Modulo per la presentazione delle osservazioni per i piani/programmi/progetti sottoposti a procedimenti di valutazione ambientale di competenza statale

ID: (n.114) Documenti procedura di Provvedimento Unico in materia Ambientale (PNIEC-PNRR)

Da un'analisi delle varie normative vigenti emerge che le zone dove sono previste le ubicazioni dei 14 aerogeneratori del progetto eolico denominato "Eolico Arlena" sono aree non idonee al loro insediamento come viene illustrato nelle OSSERVAZIONI che seguono:

ALLEGATO n. 3 Mappatura dei 14 Aerogeneratori e conflitti con fasce di rispetto dei Beni culturali tutelati ex art. 20 co.8 lettera c quater del D.Lgs n. 199/2021.

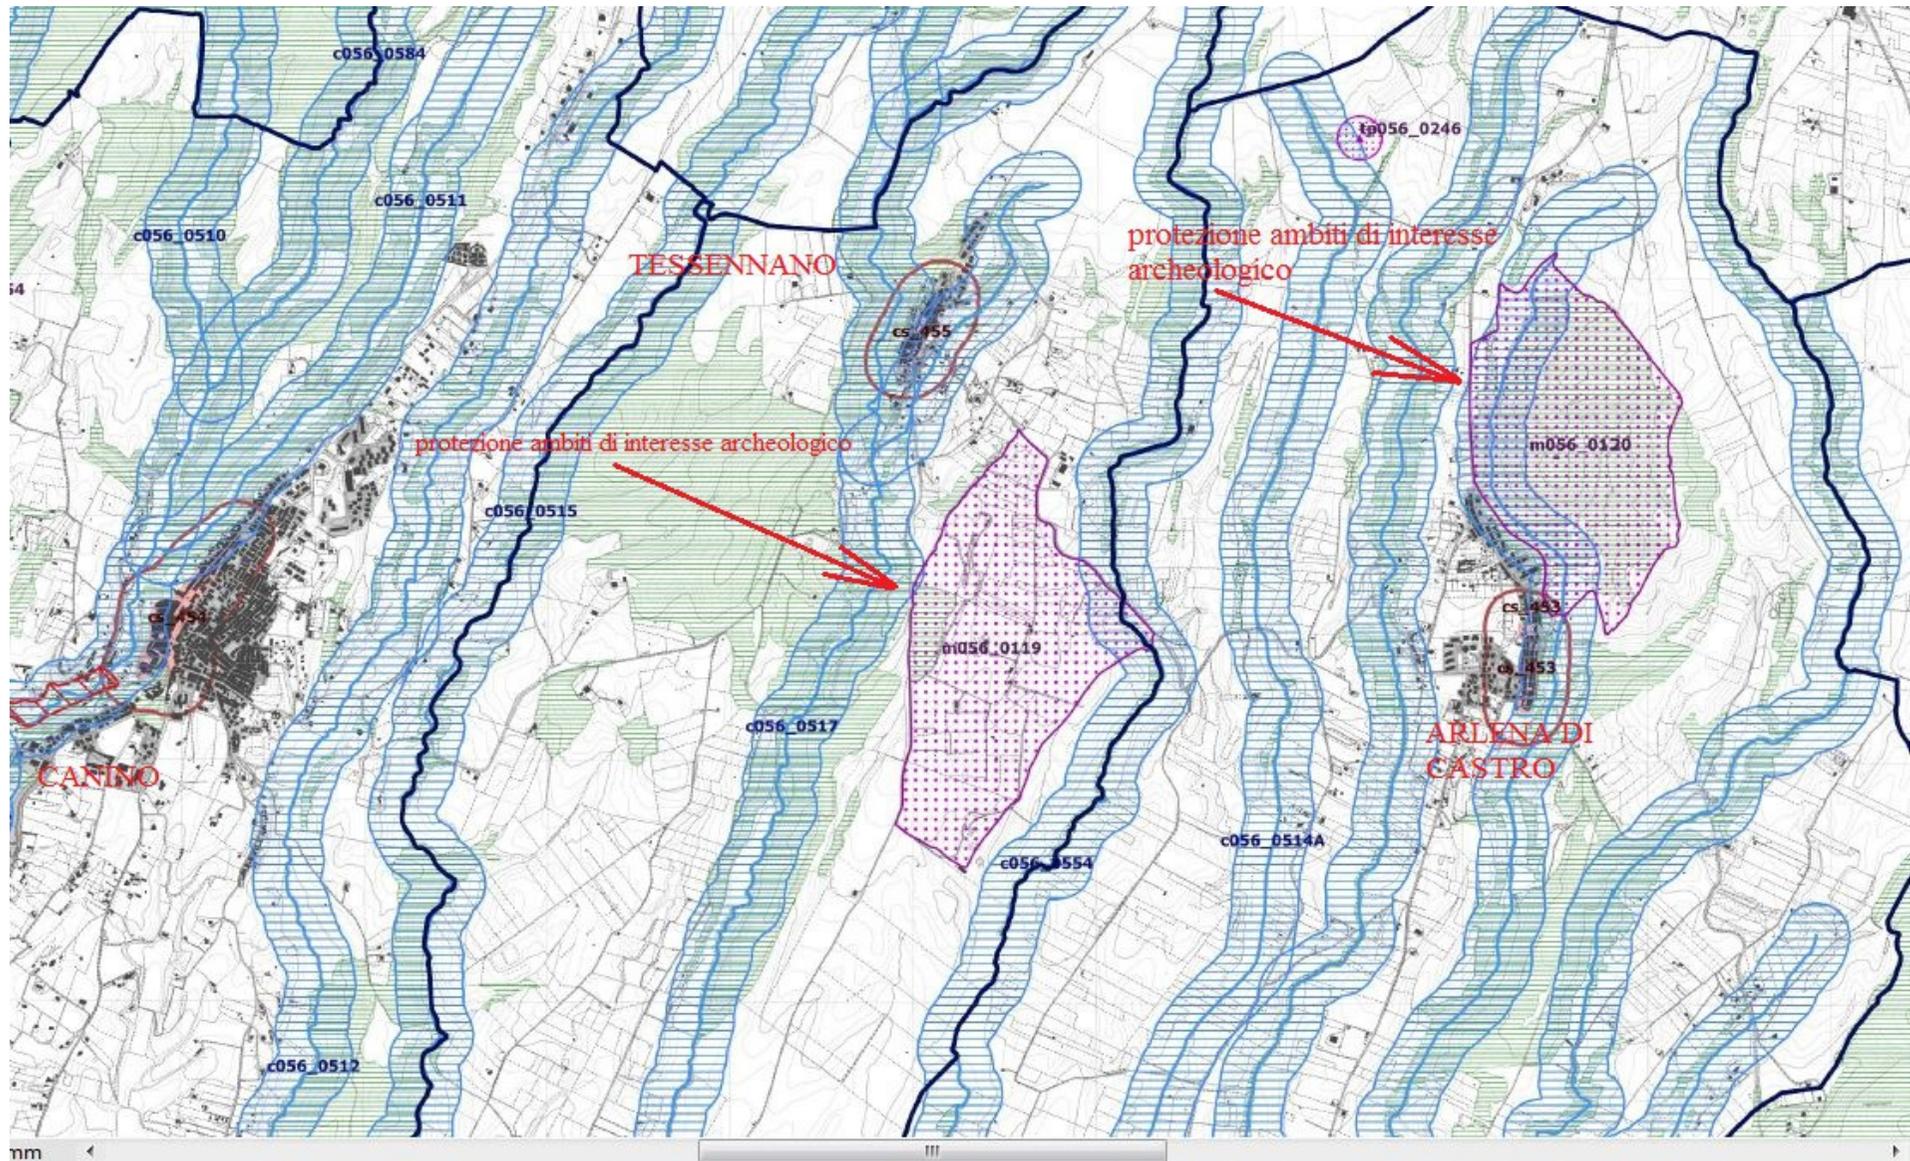
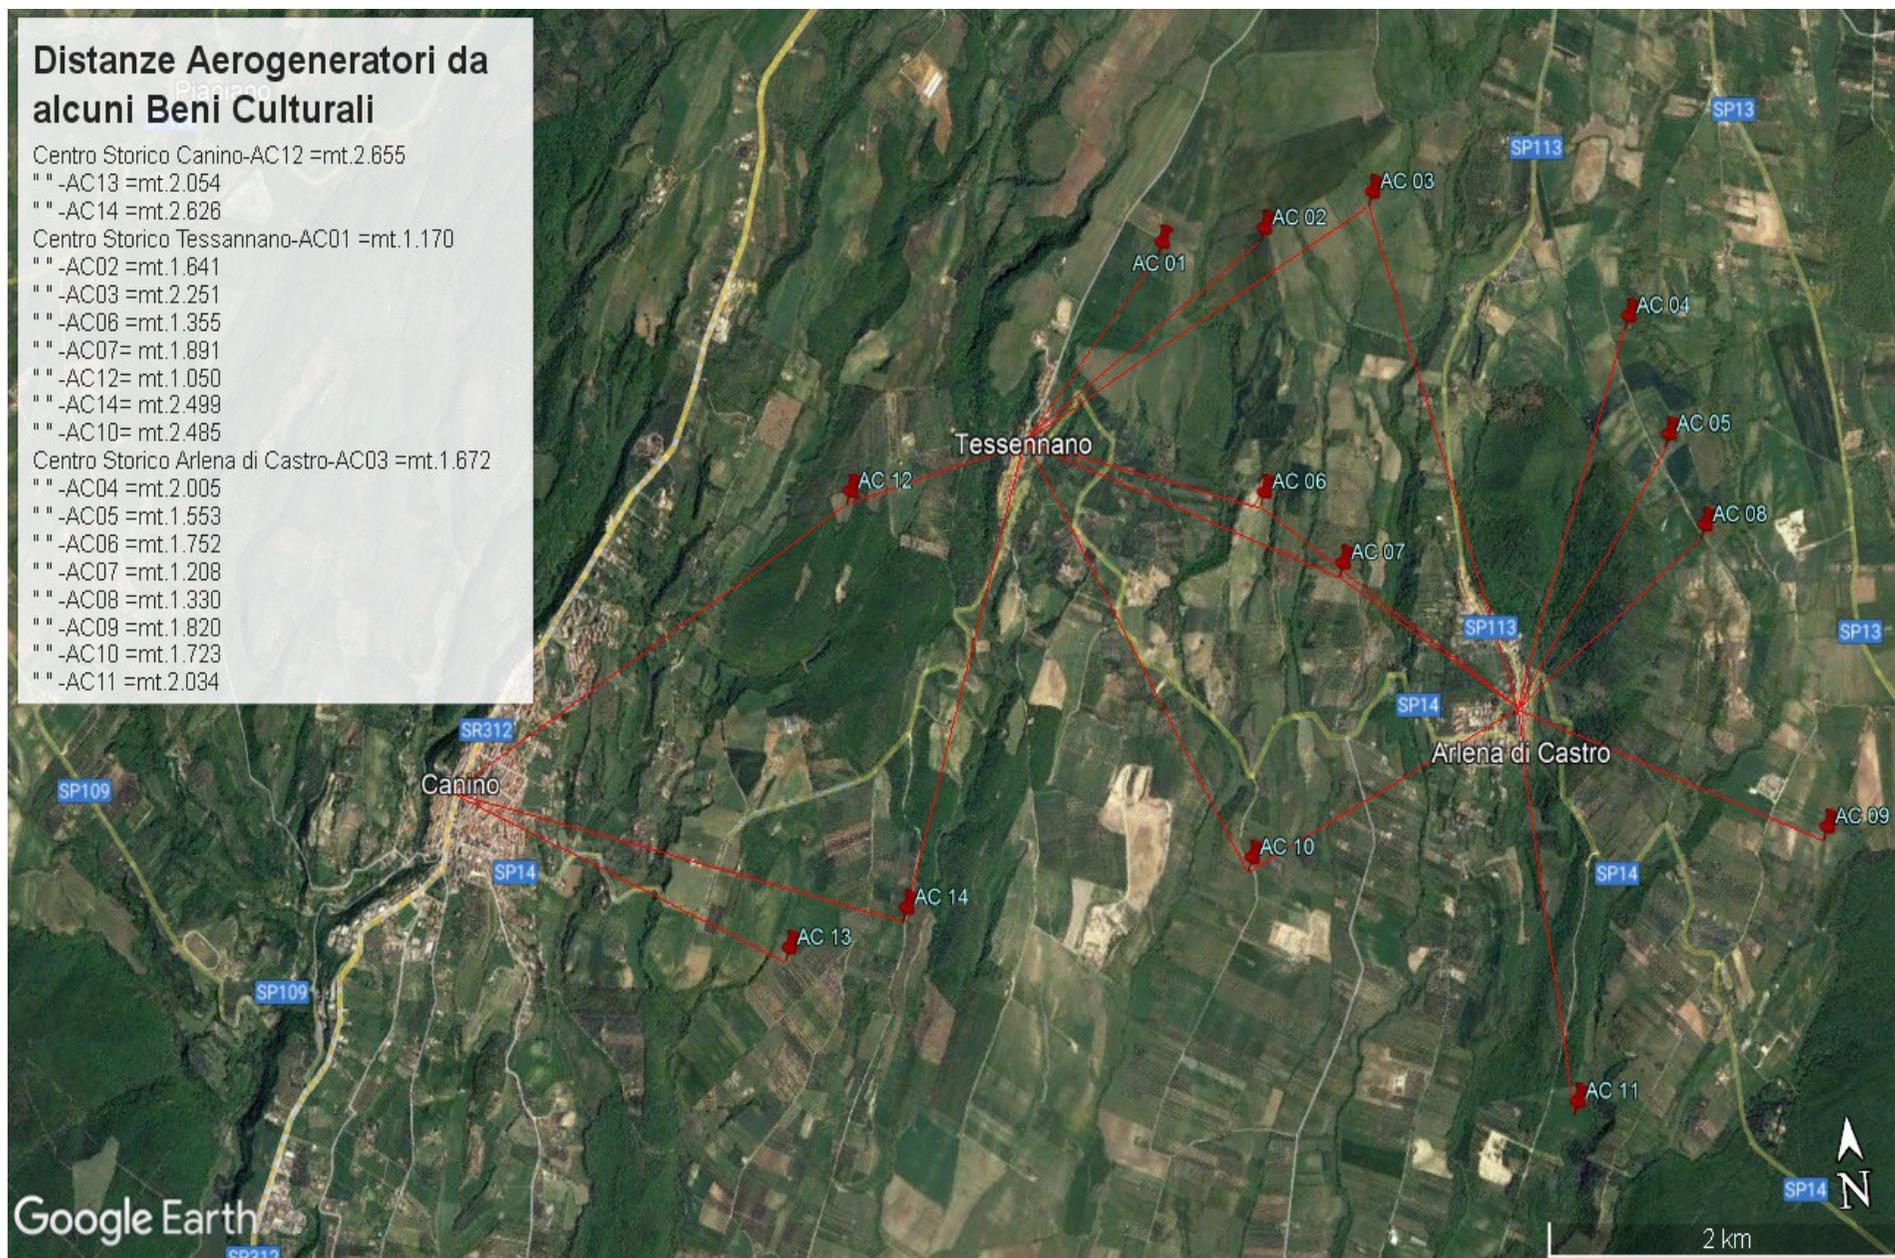
In estrema sintesi e soprattutto alla luce delle normative citate e innovate giorni fa (conversione del D.L n. 13 del 2023 nella Legge...../2023) si può ribadire che tutte le 14 pale ricadano in AREE NON IDONEE in quanto sarebbero installate nelle fasce di rispetto di 3 km dai Beni Culturali tutelati ex D.Lgs n. 42/2004 come previsto dall'art.20 com. 8 lettera c quater del D.Lgs n. 199/2021 e s.m.i.

Distanze Aerogeneratori da alcuni Beni Culturali

Centro Storico Canino-AC12 =mt.2.855
" "-AC13 =mt.2.054
" "-AC14 =mt.2.626
Centro Storico Tessennano-AC01 =mt.1.170
" "-AC02 =mt.1.641
" "-AC03 =mt.2.251
" "-AC06 =mt.1.355
" "-AC07= mt.1.891
" "-AC12= mt.1.050
" "-AC14= mt.2.499
" "-AC10= mt.2.485
Centro Storico Arlena di Castro-AC03 =mt.1.672
" "-AC04 =mt.2.005
" "-AC05 =mt.1.553
" "-AC06 =mt.1.752
" "-AC07 =mt.1.208
" "-AC08 =mt.1.330
" "-AC09 =mt.1.820
" "-AC10 =mt.1.723
" "-AC11 =mt.2.034

AREE ARCHEOLOGICHE individuate nel PTPR e tutelate ex art.20 co.8 del D.Lgs n. 199/2021

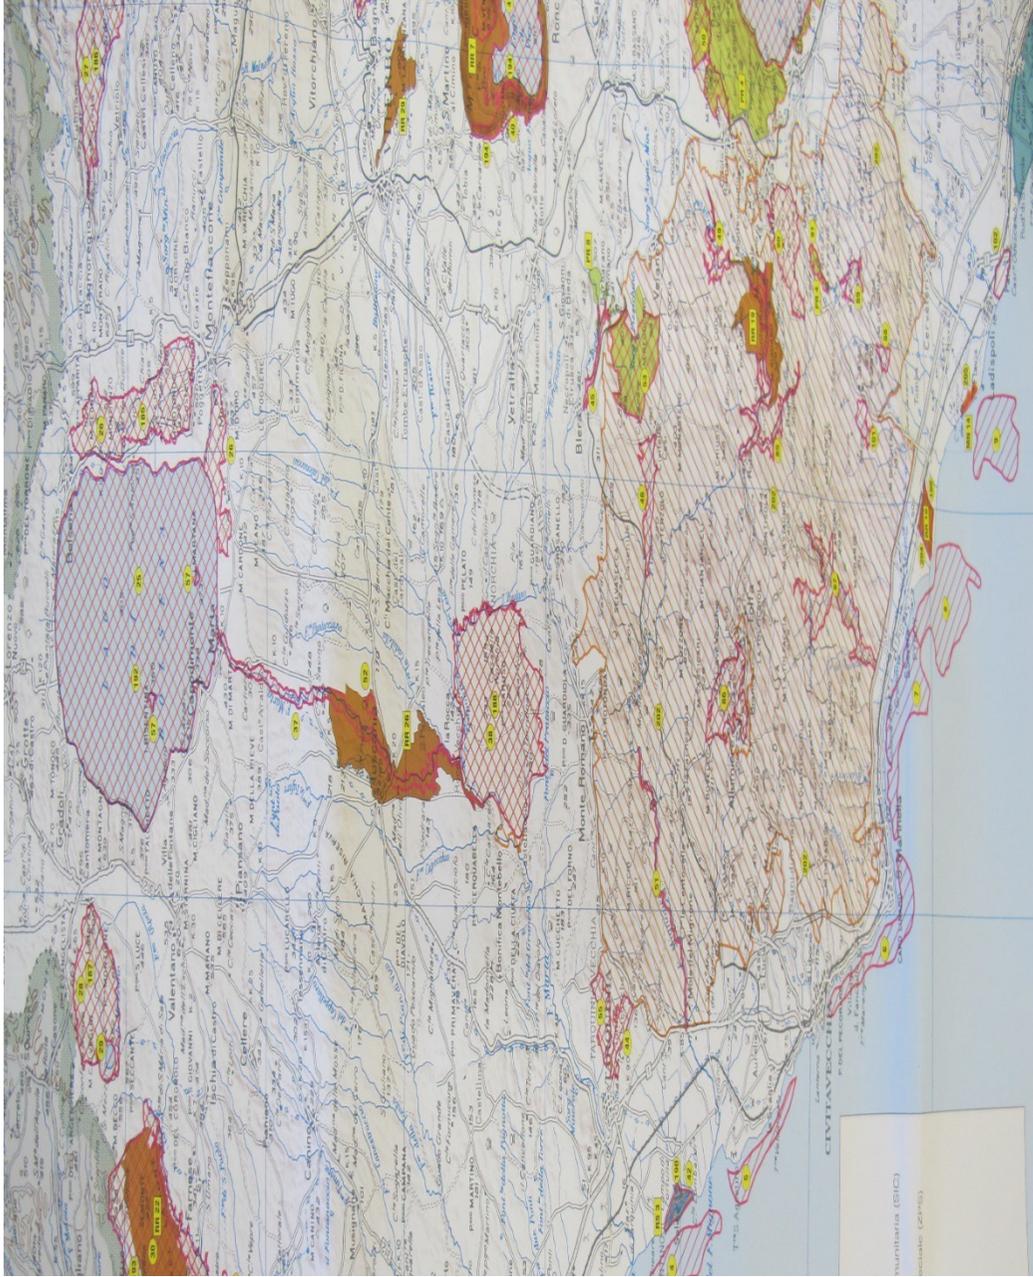
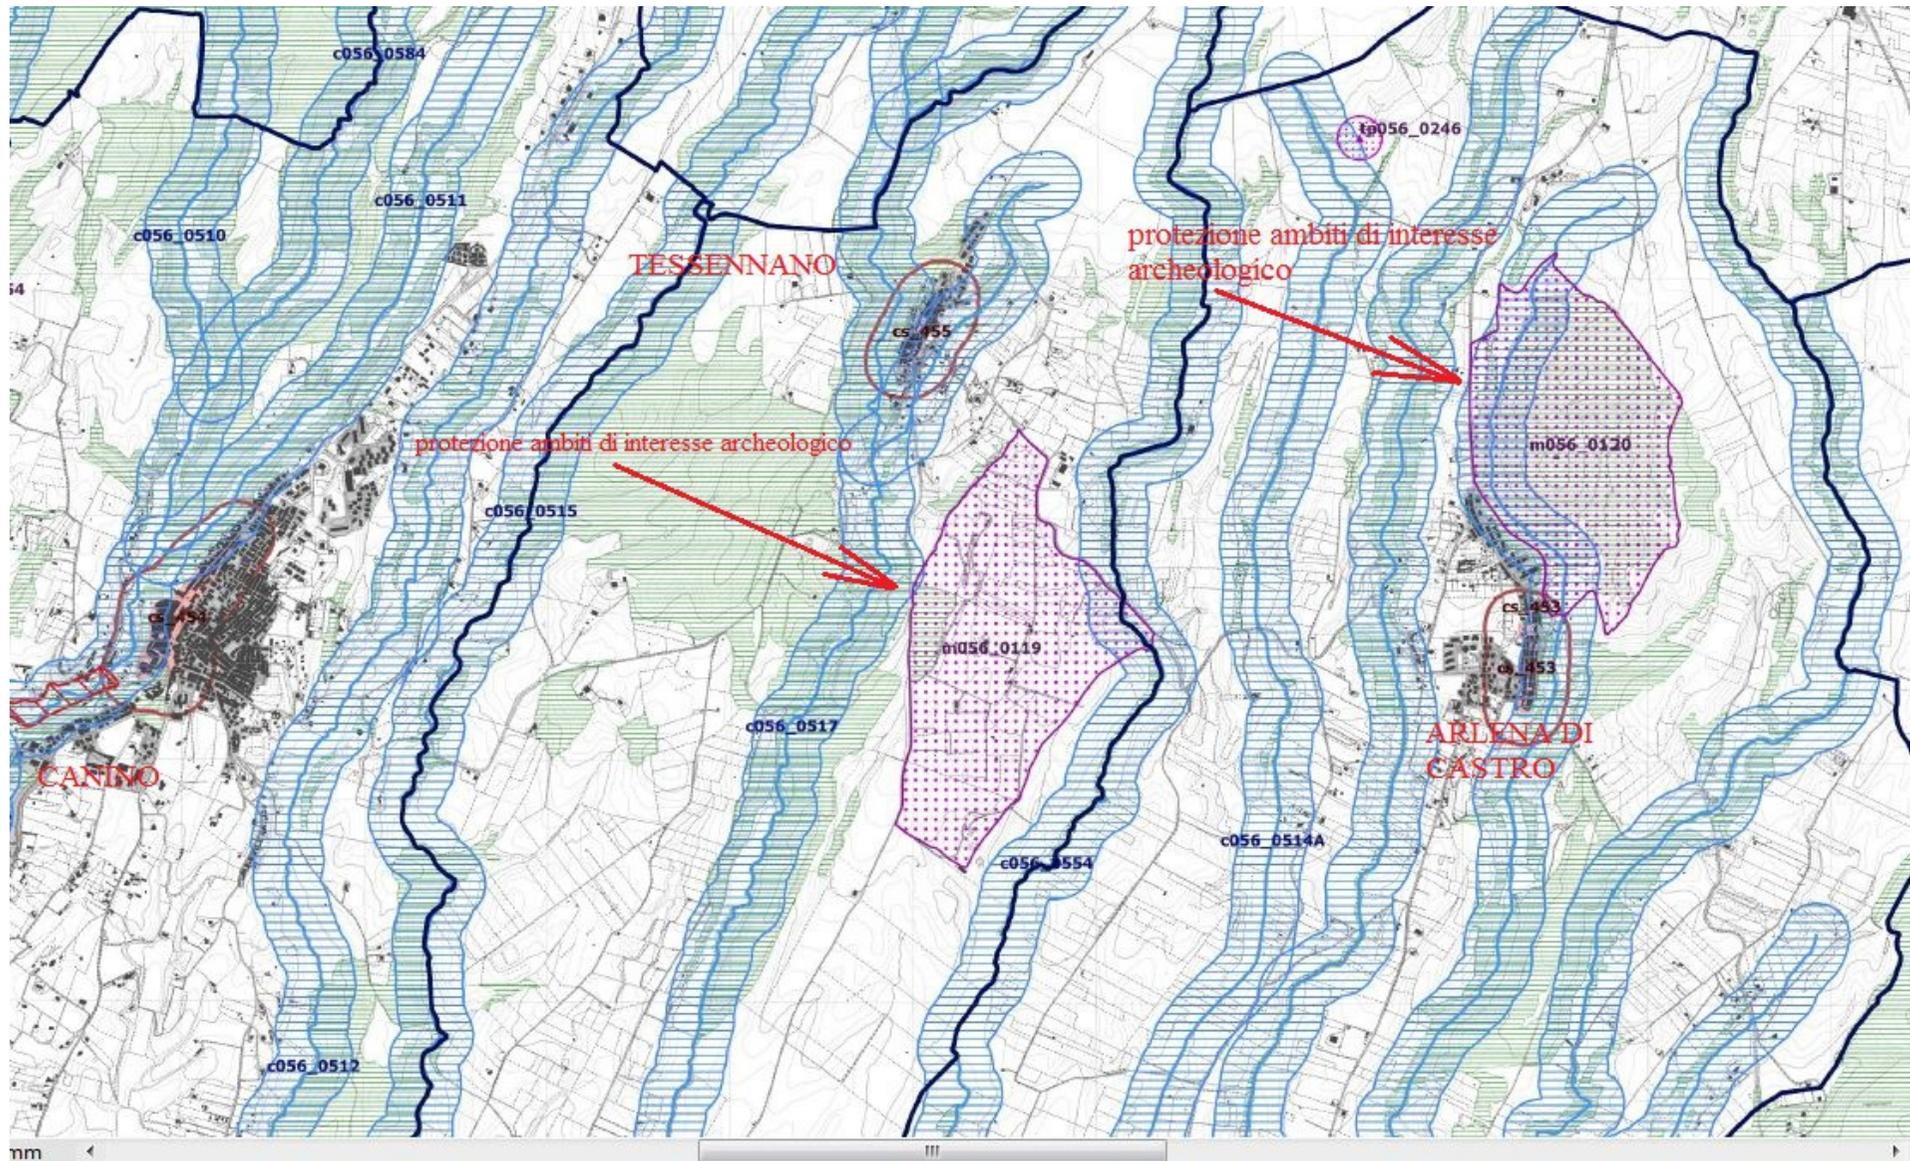
- l) Le zone di interesse archeologico nei Comuni di Tuscania, Canino, Tessennano e Arlena di Castro tutelate ex D. Lgs 42/2004;
 - m) aree di connessione e continuità ecologico-funzionale tra i vari sistemi naturali e seminaturali: tra le aree della Rete ecologica Natura 2000 presenti nelle aree contermini dei 10 km: ZSC Fiume Marta (Alto corso), Riserva Naturale Tuscania, ZPS Monte Romano.
